Produktänderungsinformation (PCN)

PCN-Nr.:	AAB150074	Datum:	20.05.2019
Artikel:	Diverse, entsprechend Artikelliste

Die Rasthaken an den M23 Löt-Isolierkörpern wurden verstärkt

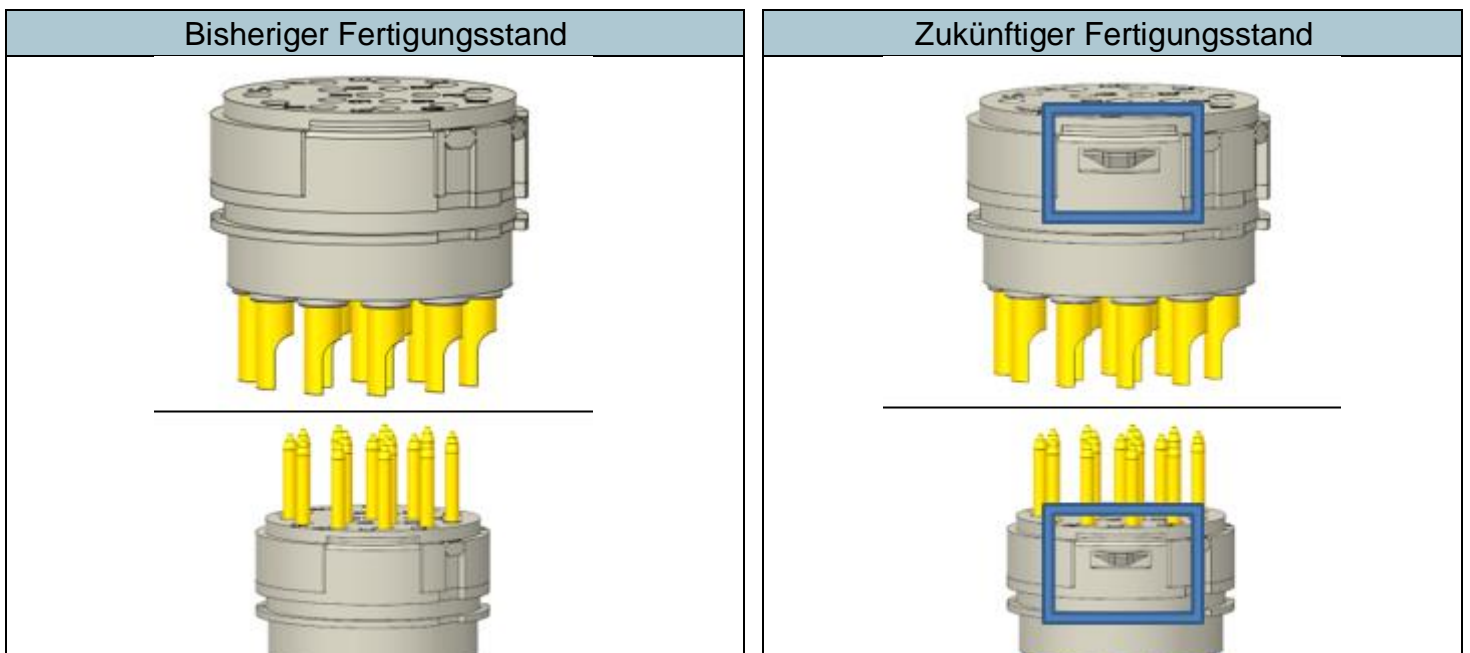
Für eine erhöhte Transportsicherheit wurden die Rasthaken an den Lötisolierkörpern der M23 - Signalsteckverbinder optimiert. Die Auslieferung im bisherigen Fertigungsstand ist aufgrund der kurzfristig notwendigen Werkzeugänderung nicht mehr möglich. Diese rein optische Änderung hat keine Auswirkungen auf die technischen Daten des Produktes.
